Mission régionale d'autorité environnementale
CENTRE - VAL DE LOIRE

Avis délégué

**Construction d'une centrale photovoltaïque au sol
aux lieux-dits « le Champ du Bois-Saint-Martin », « le Champ
de Ragon » et « le Champ de la Planche », à Torteron (18)**

N°MRAe 2023-4424 ;
2023-4425 et 2023-4426

*Figure 4: Représentation de déboisement via les habitats impactés
(Source : Dossier « Bois Saint-Martin », étude d'impacts page 148/244)*

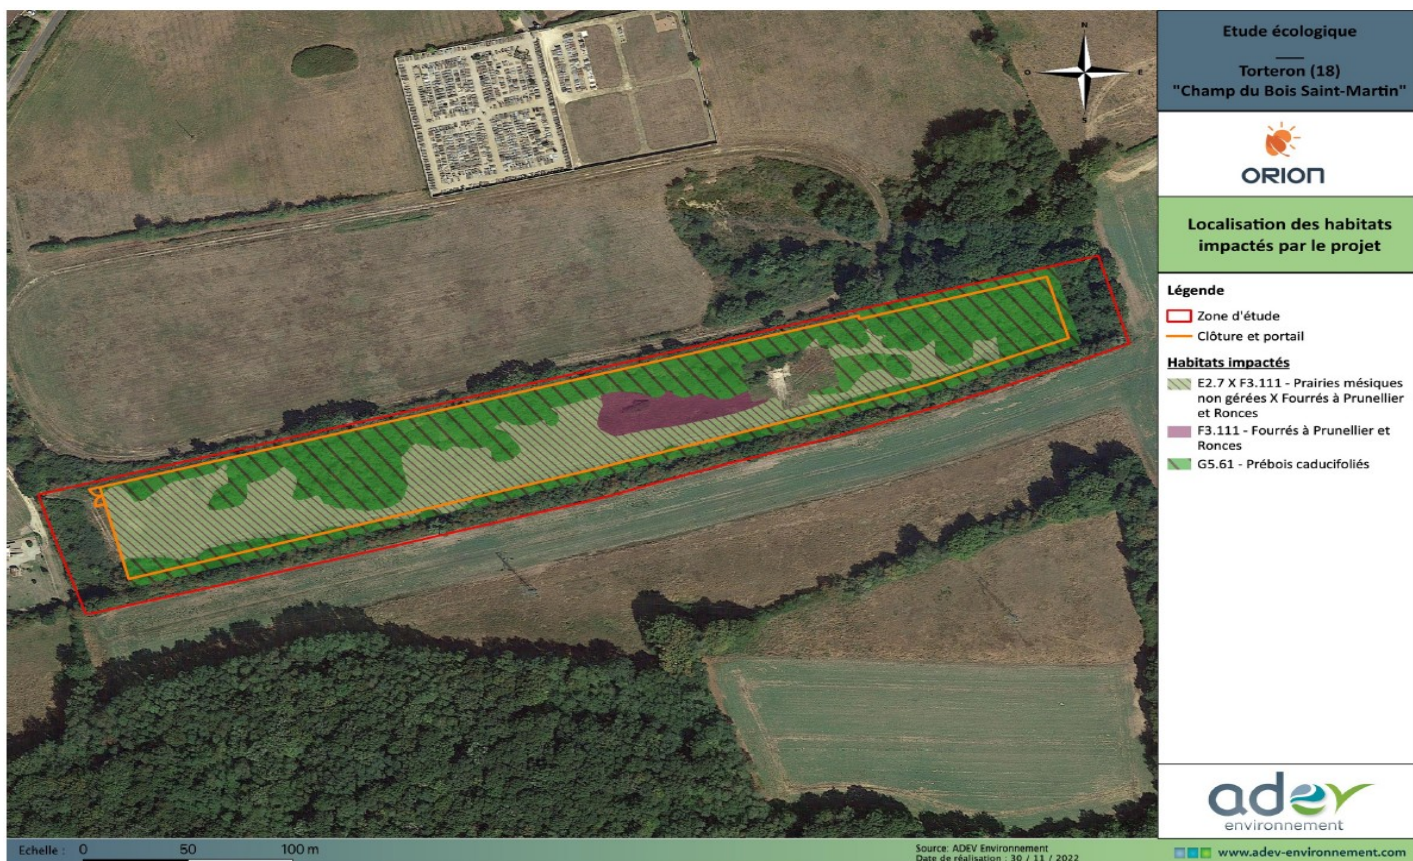
Toutefois les photomontages, les prises de vues ont été réalisées au printemps au à l'été. Cette période est favorable à l'opacification des écrans végétaux du fait de l'apogée de la croissance des feuilles. Les photomontages n'apparaissent pas prendre en compte l'affinement de l'épaisseur de l'écran végétal nécessairement entraîné par les coupes nécessaires à l'implantation du projet. Le cas du dossier du « Champ du Bois Saint-Martin » illustre particulièrement cette problématique. En effet, les deux prises de vue suivante sont identiques, cf. figure 2. Elles démontrent selon le porteur de projet l'impact nul du projet suivant notamment l'angle de vue n° 4 de la vue aérienne, cf. figure 3 alors que le projet entraînera un affinement drastique de l'écran végétal en premier plan.

Figure 5: localisation des prises de vue (Source : Dossier « Champ de la Planche », RNT page 33/49)

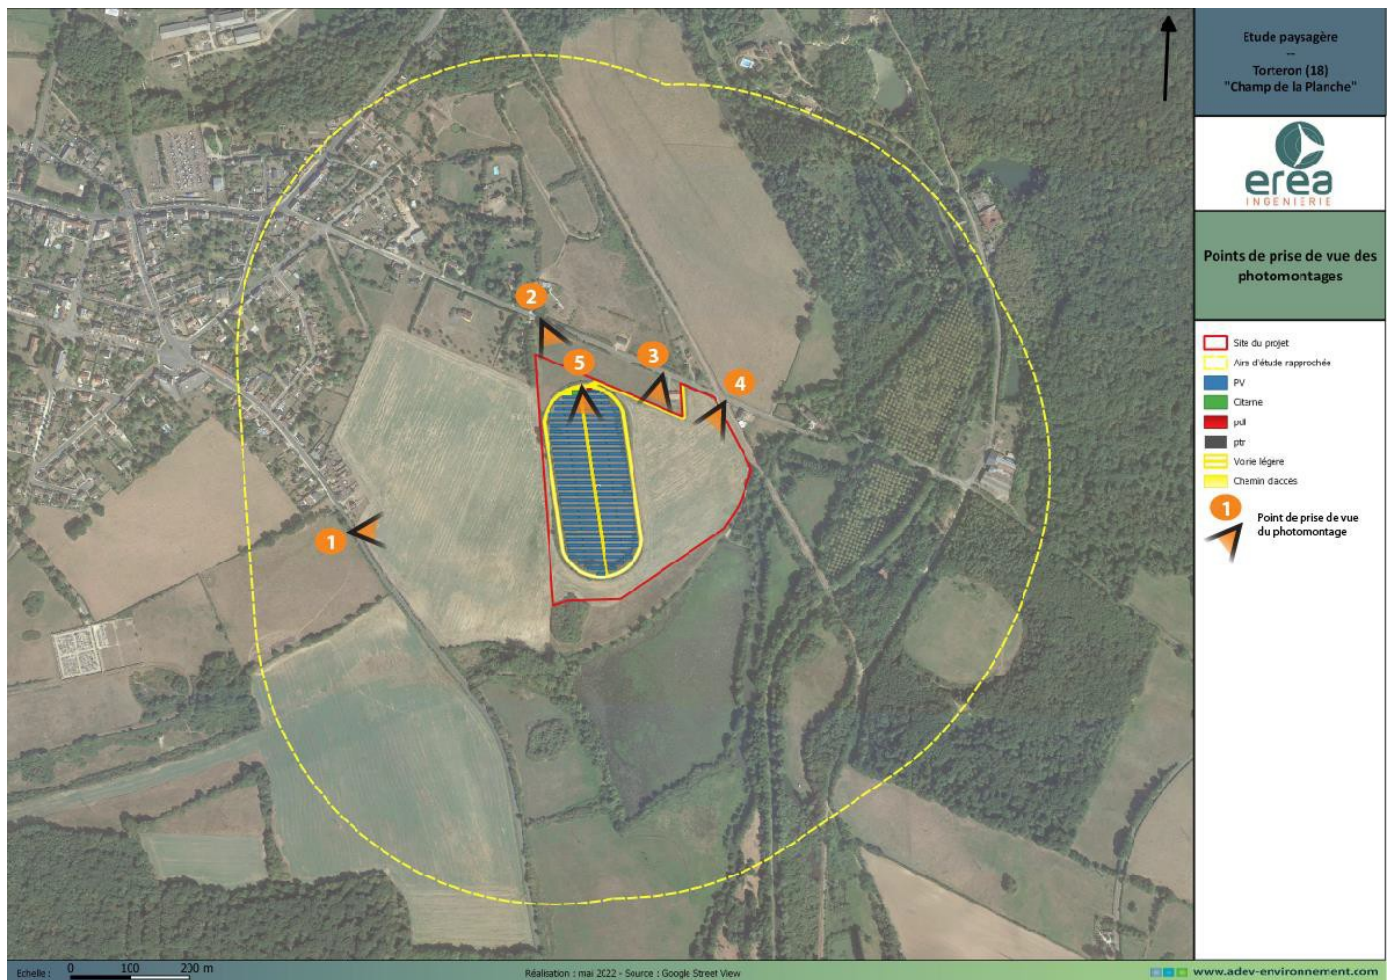
Il convient aussi de s'interroger sur le choix des différents points de prises de vue. En effet, en se référant aux positions de ces points pour chacun des projets, l'évaluation de l'impact visuel de deux projets apparaît clairement tronquée dans l'étude d'impact. En effet, pour le dossier du « Champ du Bois Saint-Martin », une prise de vue du sud-est montrerait l'impact visuel du projet à partir de la RD 50, dans le cadre d'une perspective dégagée.

De la même façon, la figure 5 correspondant à la localisation des prises de vue du dossier du « Champ de la Planche », montre une absence de prise de vue depuis le lac attenant au projet qui accueille une activité de loisirs. En conséquence, une absence de prise de vue de ses rives ne permet pas de juger de l'intégration du projet dans son environnement proche.

L'autorité environnementale recommande de compléter l'étude d'impact par plusieurs photomontages issus de points de vue mieux répartis sur l'ensemble du périmètre des projets, afin de s'assurer d'une absence de dénaturation de l'ensemble paysager.

Figure 7: extraits des plans de masse du projet (Source : dossier de permis de construire)

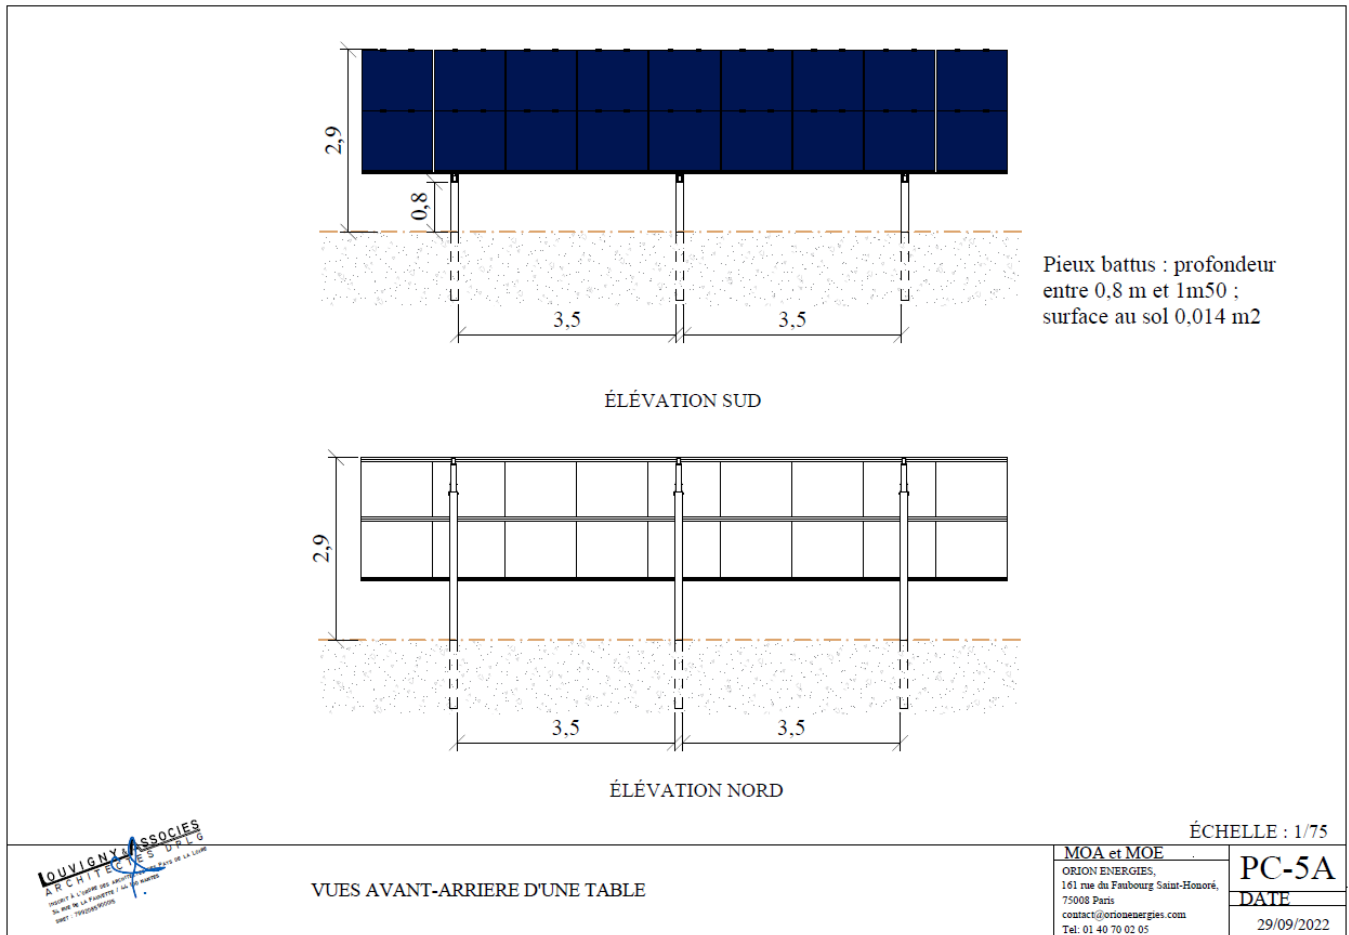
L'épaisseur du recouvrement est estimé de 30 à 60 cm soit bien en dessous de l'épaisseur requise par les prescriptions préfectorales. La perforation de la couche d'isolation en cas de mise en œuvre de support des panneaux photovoltaïques par pieds est donc inévitable.

Le dossier comporte donc une incohérence entre les plans de masse et l'étude du site réalisé par la société Ginger Burgeap. Elle mentionne en première page de sa note de synthèse que : « *les modules photovoltaïques seront fixés sur des fondations composées de pieux en béton qui ne remettront pas en cause l'étanchéification de surface du dôme. Aucun décapage de la couche de surface n'est prévu pour la réalisation de ces pieux* », il y aura bien excavation de terre et du massif de déchets au droit des pieds d'implantation. Il est à noter que l'annexe 2 de cette étude reprend les plans de masse du projet à l'exception du plan montrant le plan de coupe des fondations et donc leur interaction avec le massif de déchets.

L'autorité environnementale recommande de justifier que la méthode d'ancrage des panneaux qui sera effectivement mise en œuvre est compatible avec la présence des déchets en sous-sol et le maintien de l'intégrité de la membrane de couverture.
